核燃料サイクル工学研究所

核燃料物質使用施設保安規定の変更認可申請について

国立研究開発法人日本原子力研究開発機構  
核燃料サイクル工学研究所  
核燃料物質使用施設保安規定 新旧対照表

令和2年5月

第 I-1 の 1 図 品質マネジメントシステム体系図

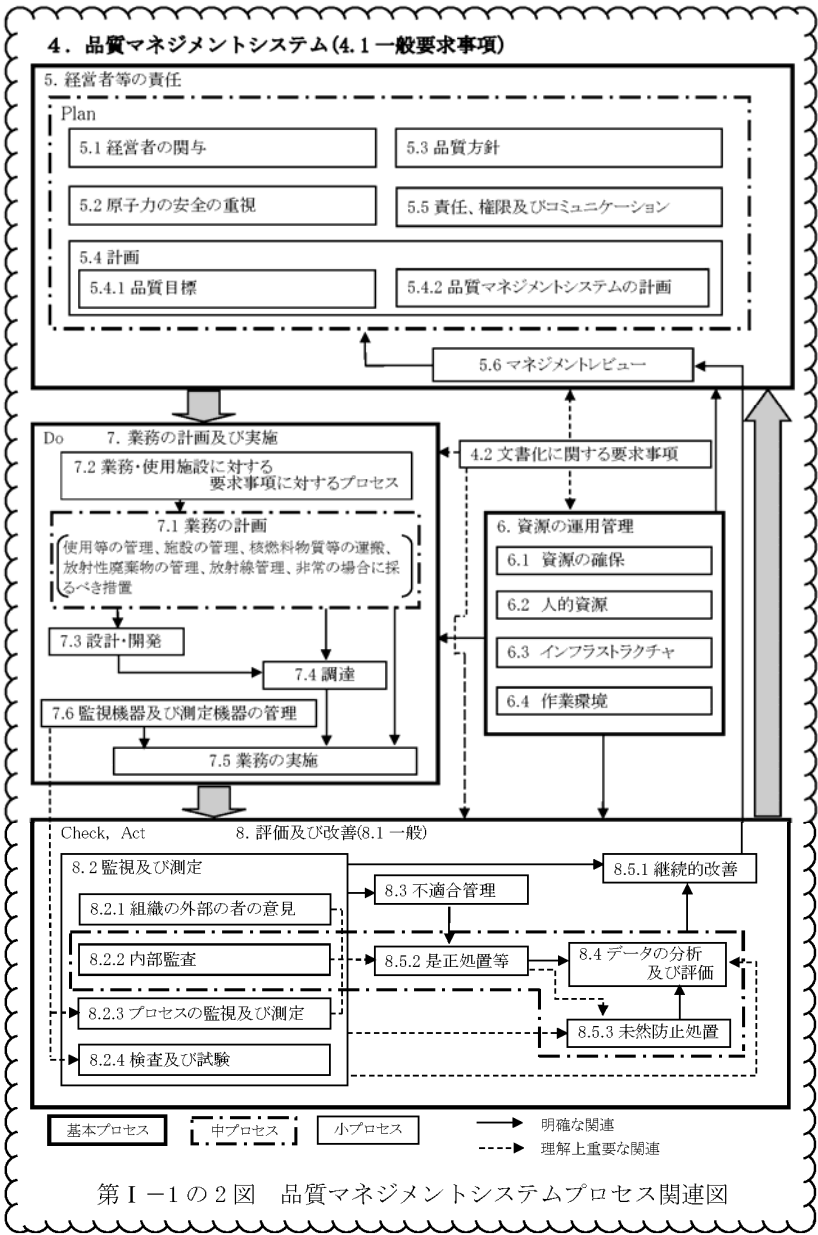
・変更後の第 12 条として品質マネジメント計画を規定したことに伴う品質マネジメントシステム体系図の追加
